Service-Info

Distributieketting-KIT 559 0024 30

Overschakeling van sintermetaal naar gestanst plaatstaal

Modellen: Agila, Astra, Corsa/Combo

Afbeelding 2: Correcte montagevolgorde op de inlaatkokkenas bij de overschakeling van gesinterde kettingwielen op uit plaatstaal gestanst exemplaren.

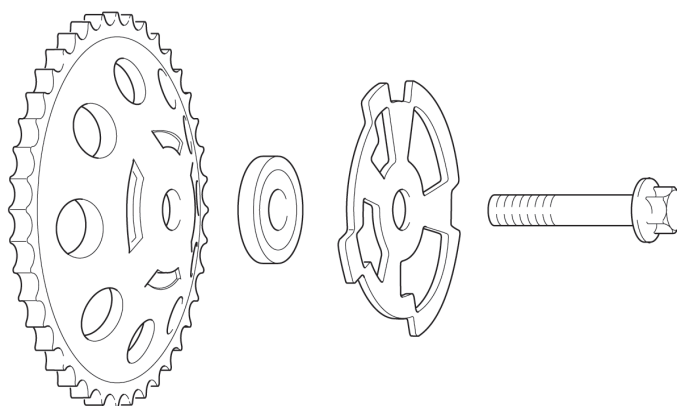
Kettingwielen van sintermetaal worden bij demontage vervangen door exemplaren uit plaatstaal. Hierbij moet het kettingwiel op de inlaatkokkenas worden omgebouwd.

Het nieuwe kettingwiel, de uitgeperste afstandsring en het impuls wiel met de meegeleverde bevestigingsbout M10x60, zoals in afbeelding 2, op de nokkenas voor inlaatkleppen monteren. Het impuls wiel in dezelfde richting inbouwen, zoals het werd uitgebouwd.

Afbeelding 1: Impuls wiel met uitgeperste afstandsring

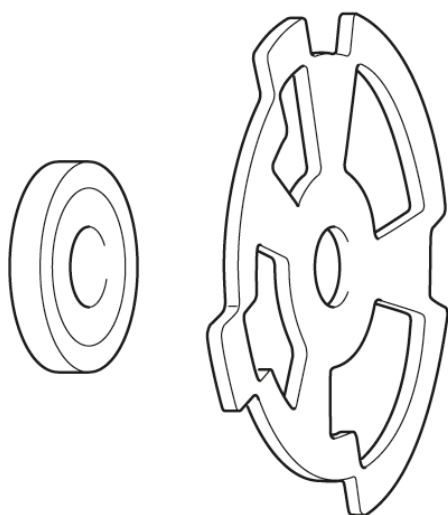
Kettingwielen van sintermetaal: Impuls wiel en afstandsring bestaan uit twee delen (afbeelding 1). De afstandsring is in het kettingwiel geperst. Het impuls wiel voor de nokkenassensor is vóór het kettingwiel met ingeperste afstandsring op de inlaatkokkenas gemonteerd.

Na de demontage de afstandsring uit het oude kettingwiel persen.

Afbeelding 3: Gebogen impulswiel

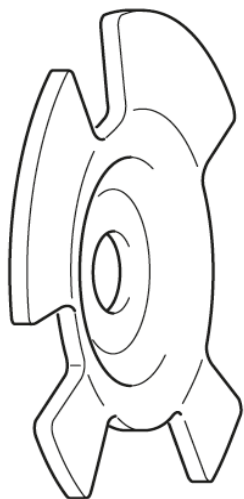
Kettingwielen van gestanst plaatstaal: Het impulswiel heeft een gebogen vorm (afbeelding 3). Een afstandsring is daarom niet meer noodzakelijk.

Afbeelding 4: Correcte montagevolgorde op de nokkenas voor inlaatkleppen bij het vervangen van kettingwielen uit gestanst plaatstaal.

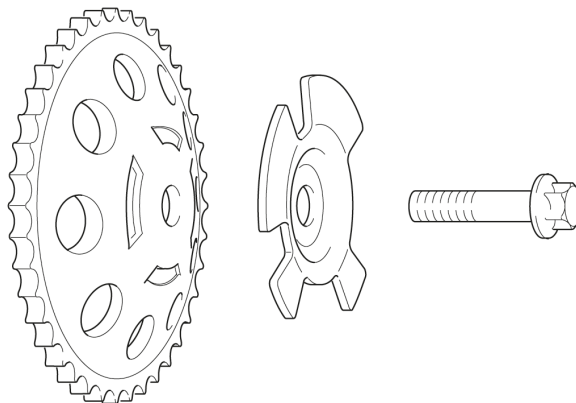
Na het uitbouwen gebeurt het inbouwen in omgekeerde volgorde. Een verkeerde montage is nagenoeg uitgesloten. Om de kettingwielen op de inlaat- en uitlaatkokkenas te bevestigen, de meegeleverde bouten M10x55 gebruiken.
